CONSTANCIA DE NOTIFICACIÓN MEDIANTE PUBLICACIÓN DE AVISO Auto No. 9674 del 02 de octubre de 2020

AUTO N° 09674

El Proyecto Explotación Subterránea de Minerales Auroargentíferos Soto Norte, con una huella en superficie de 161,97 ha, planteó dos frentes de trabajo que estarían comunicados entre sí por intermedio de los túneles gemelos.

Figura 6-4 Esquema general de los vertimientos y plantas de tratamiento de agua con caudales medios para fase de construcción. El efluente de los túneles gemelos se lleva a la piscina de sedimentación.

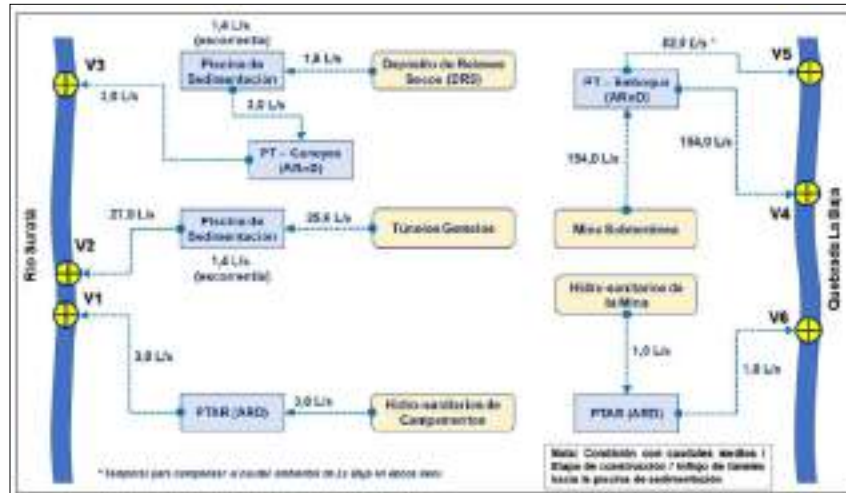
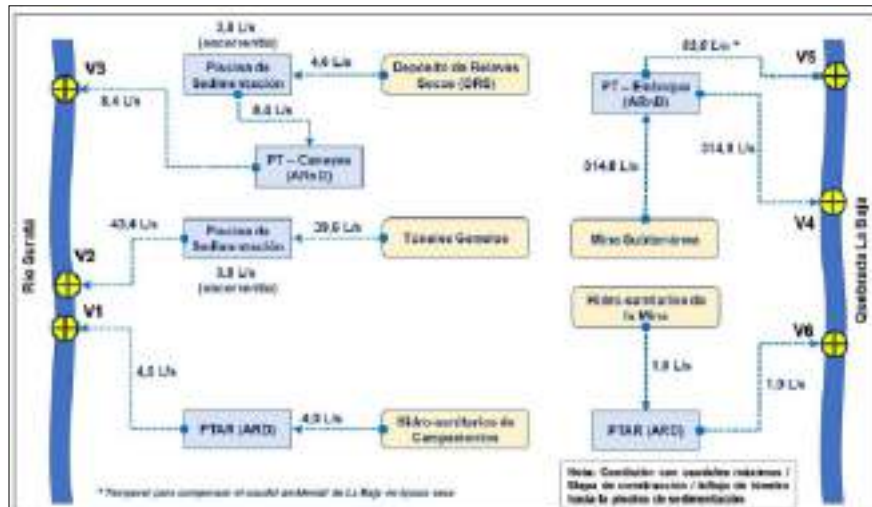
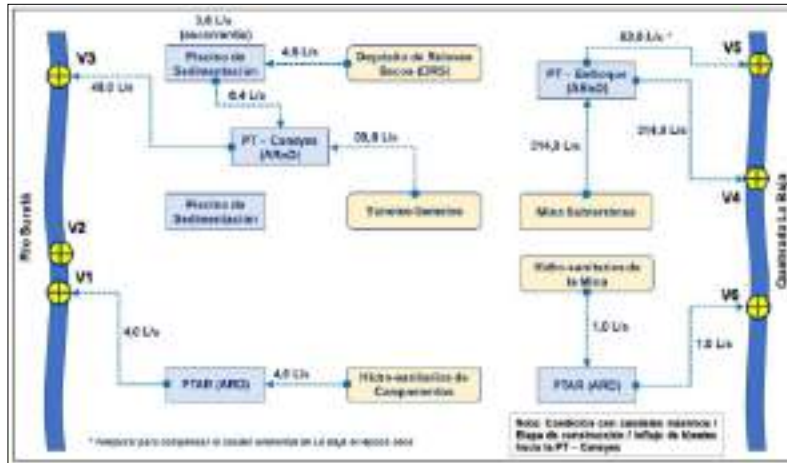
Etapas constructivas: La Sociedad plantea tres escenarios, dos de operación citando caudales máximos y medios; y otro escenario adicional de contingencia bajo condiciones promedio.

(Ver Figura Esquema general de los vertimientos y plantas de tratamiento de agua con caudales medios para fase de construcción. El efluente de los túneles gemelos se lleva a la piscina de sedimentación, Figura Esquema general de los vertimientos y plantas de tratamiento de agua con caudales máximos para fase de construcción. El efluente de los túneles gemelos se lleva a la piscina de sedimentación y Figura 6 6 Esquema general de los vertimientos y plantas de tratamiento de agua con caudales máximos para fase de construcción. El efluente de los túneles gemelos se lleva a la PT – Caneyes, en Concepto Técnico 6134 del 2 de octubre de 2020)

Figura 6-7 Esquema general de los vertimientos y plantas de tratamiento de agua con caudales medios para fase de operación.

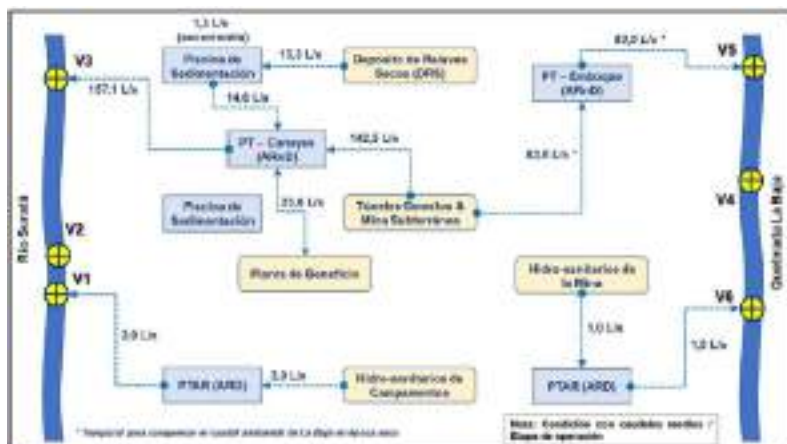
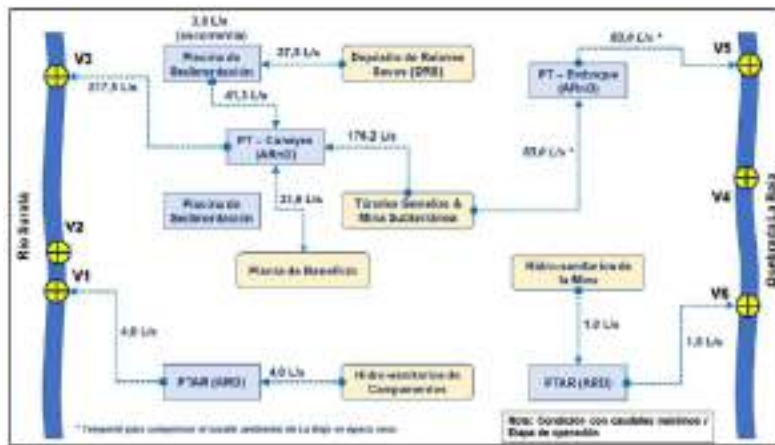
En la etapa operativa y de cierre, la Sociedad plantea el uso de cuatro puntos de vertimiento, dos en el río Suratá (V1 y V3) y dos en la quebrada La Baja (V5 y V6). El Vertimiento V1 tendría un caudal promedio de 3 l/s y 4 l/s de caudal máximo esperado, asociado a los campamentos hidrosanitarios; el vertimiento V3, recibe las aguas del depósito de relaves, Influjos de túneles y mina con caudales promedio de 157.1 l/s y máximos de 217.5 l/s; para el vertimiento V5 sobre la quebrada La Baja, se estima caudales de 85 l/s indistintamente de las condiciones de máximos o mínimos; de igual manera el vertimiento V6 que está relacionado con las actividades domésticas y manejo hidrosanitario de la mina tiene un caudal invariante de 1 l/s.

(Ver Figura Esquema general de los vertimientos y plantas de tratamiento de agua con caudales medios para fase de operación y Figura Esquema general de los vertimientos y plantas de tratamiento de agua con caudales máximos para fase de operación, en Concepto Técnico 6134 del 2 de octubre de 2020)

La Sociedad afirma que en la etapa operativa: "el punto de vertimiento V4 se mantendrá concesionado con el máximo caudal, en caso de que se requiera un manejo de emergencia del agua de mina ocasionado por fallas en la planta de ARnD (PT-Caneyes)". Es decir, con un caudal de 314.8 l/s según el máximo esperado (ver figura precedente), sin embargo, esta condición incluida en el EIA posterior a la reunión de información adicional, no fue motivada en algún requerimiento efectuado por esta Autoridad, adicionalmente esta condición queda sin incluir dentro de la Evaluación Ambiental del Vertimiento los escenarios de modelación pertinentes dejando incompleto el estudio según lo establecido en los términos de referencia aplicables al proyecto, explícitamente en el Plan de Gestión y Manejo del Riesgo del Vertimiento (PGMRV) reglamentado por la resolución 1514 de 2012 y la guía
